フィールド調査  
パンパベル 太田店

専門学校穴吹リハビリテーションカレッジ  
作業療法学科 2年 5名

# 入口

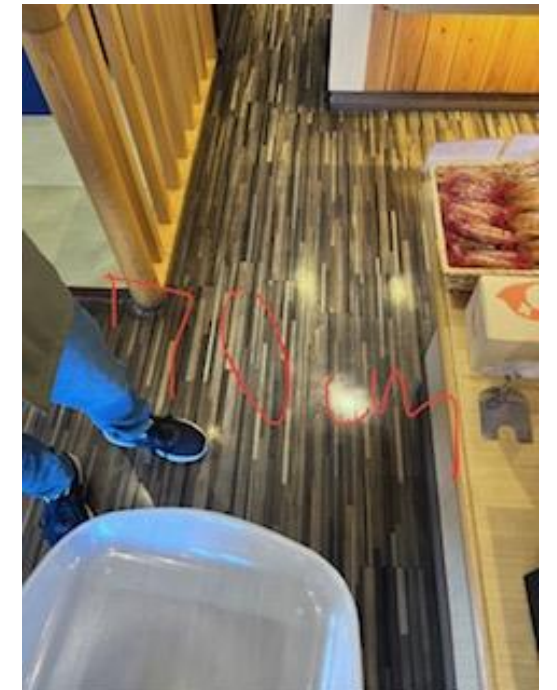
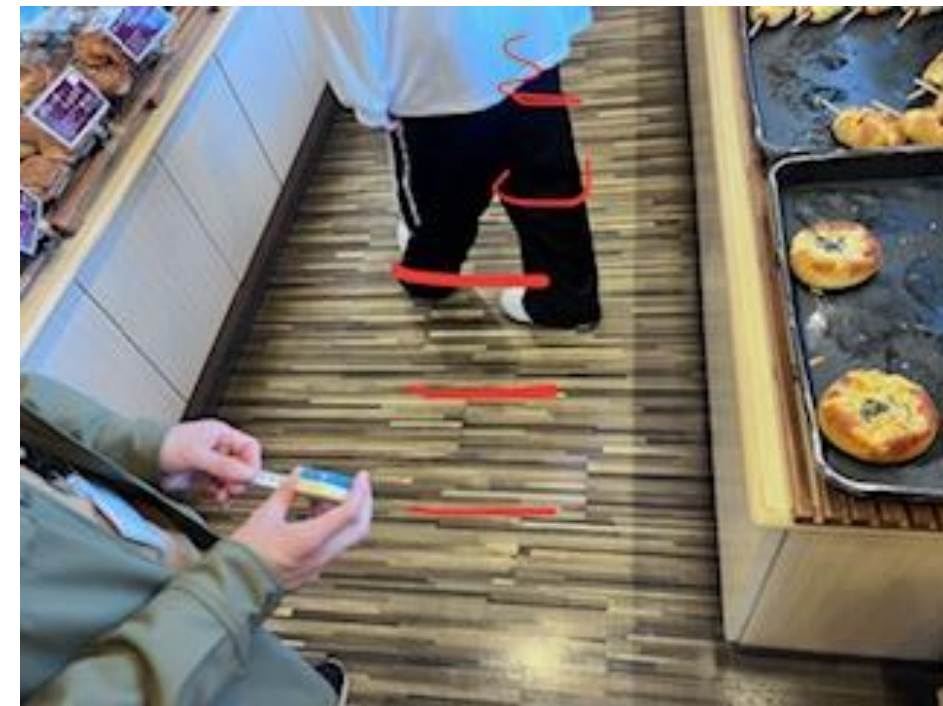
- ・ 自動ドアなので手を使わずに出入りが可能
- ・ 横幅が110センチと広めなので車いすでも出入りが可能

- ・ 特になし

# イートイン

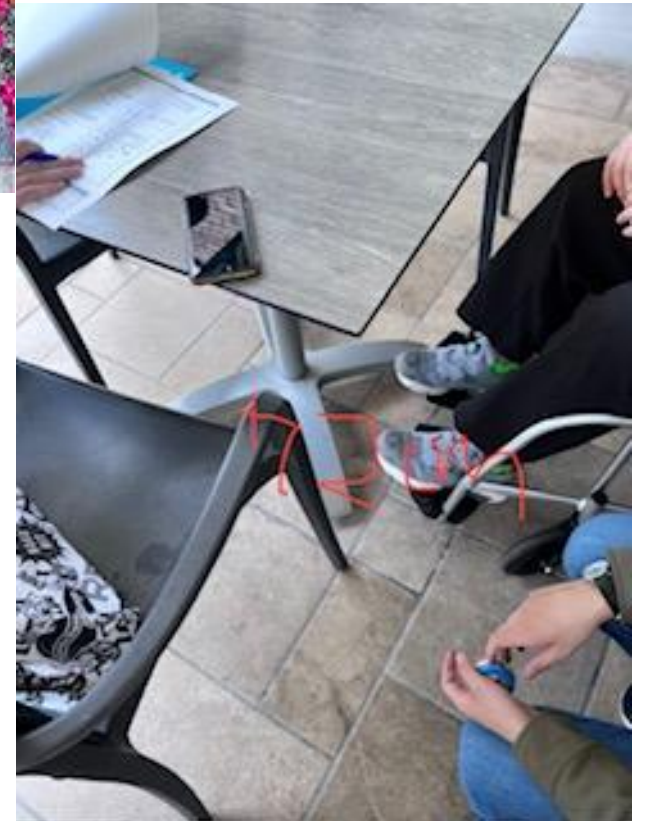
- ・細かい段差がなく、  
運転はしやすい
- ・机の高さは車いすでも  
利用しやすい

- ・イートインに柱があり、車いすでの移動が制限される。
- ・スペースが狭いため、手前に人がいると奥の席に行きにくい。
- ・机の脚が車いすと接触して、体を前に寄せることが出来ない
